**URGENT – Notification de sécurité produit  
DigitalDiagnost**

**Remplacement du mécanisme de verrouillage du repose-pied sur le support patient du système  
DigitalDiagnost utilisé pour la fusion**

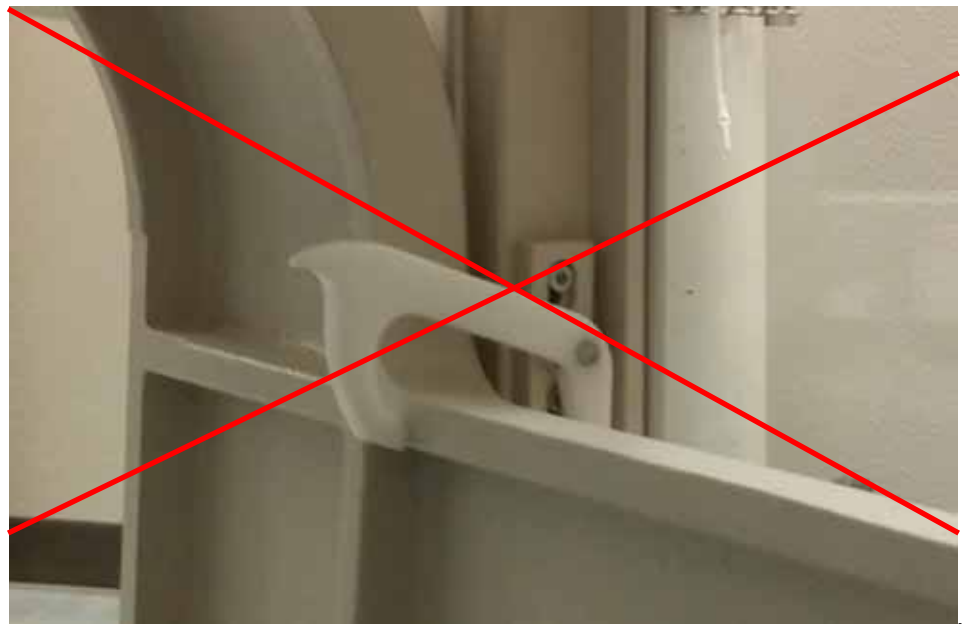
<b>Systèmes concernés</b>	Support patient du système DigitalDiagnost utilisé pour la fusion
<b>Description du problème</b>	<p>Le repose-pied du support patient utilisé pour la fusion peut être installé en position verticale. Lorsque le dispositif de fixation (crochet) n'est pas correctement positionné, le repose-pied n'est pas maintenu en toute sécurité. En cas de chute du repose-pied, le pied de l'opérateur ou du patient risque d'être blessé (par exemple, lors du déplacement du statif ou si l'opérateur ne le fixe pas correctement quand il soulève le repose-pied).</p> <p>Cette situation se produit en présence des facteurs suivants :</p> <ul style="list-style-type: none"> <li>- le crochet n'est pas correctement fixé ;</li> <li>- l'opérateur ne se rend pas compte que le crochet ne s'est pas correctement enclenché ;</li> <li>- le support patient est déplacé (sur roues) ;</li> <li>- le crochet ne maintient pas le repose-pied ;</li> <li>- le pied du patient ou de l'opérateur se trouve dans la "zone à risque".</li> </ul>

<b>Risques liés au problème</b>	Le crochet ne maintient pas correctement le repose-pied en position verticale. Le repose-pied risque donc de tomber ou de se balancer et ainsi d'occasionner des blessures pour l'opérateur ou le patient.
<b>Identification des systèmes concernés</b>	Tous les supports patients utilisés pour la fusion sont concernés par ce problème.

Le client/utilisateur doit toujours vérifier que le crochet est dans la bonne position et qu'il est bien verrouillé. (Appuyez sur le crochet jusqu'à ce qu'il s'enclenche) Assurez-vous que le crochet est dans la position illustrée sur la photo avec la flèche verte.
